17 景観

17-1 景観検討会について

(3) 景観検討会における意見の概要

図 17-1-16 視点場の選定のフロー

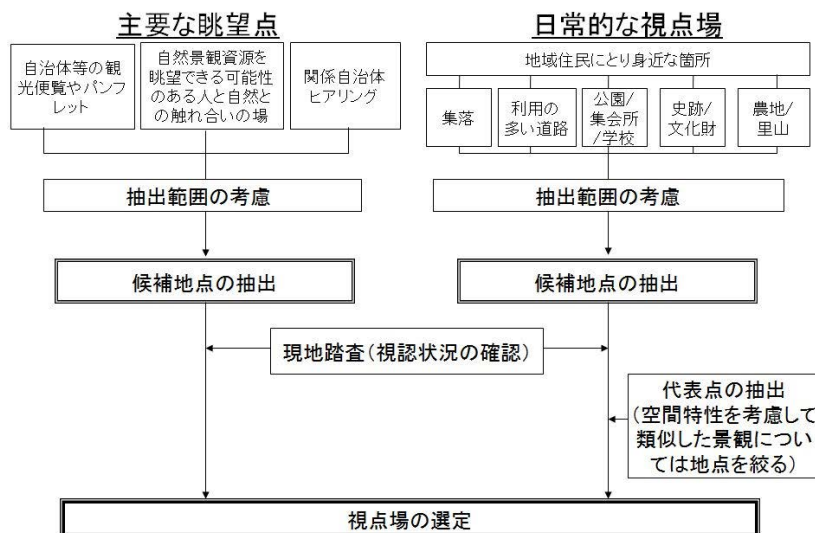
- ・視点場の選定で俯瞰・仰望を分類する必要がある。
- ・「橋脚も含めた高さ」で熟視角を考慮すべき。
- ・身近な景観においては、圧迫感を評価に加える必要がある。
- ・視点が高く、見下ろす場合はあまりクレームが出ず、身近な視点場で交通量が多い場合や、学校があり、割と近いところで自分の頭上に構造物がある場合に、クレームが出ることが多いので注意する必要がある。
- ・眺望の変化を評価する場合には、普通の人の感覚を適切に表現できるような観点（言葉）から行う必要がある。

主要な眺望点と日常的な視点場の選定方法について検討を行い、図 17-1-16 の通り、選定のフローを作成し、評価書 本編 第 8 章に記載した視点場を選定した。なお、高架橋および橋梁に関わる視点場については有識者の意見を踏まえ選定している。また、主要な眺望点の抽出範囲については、計画路線や構造物から、熟視角（対象をはっきりと視認できる角度：約 1 度）による距離の範囲を基本に俯瞰・仰望の別及び、高さ等のスケールを考慮して視点場を選定した。一方、日常的な視点場の抽出範囲については、視対象のディテールを判別できる距離を考慮するとともに、文献や既存事例等を参考に 300～400m 以内を基本とした。
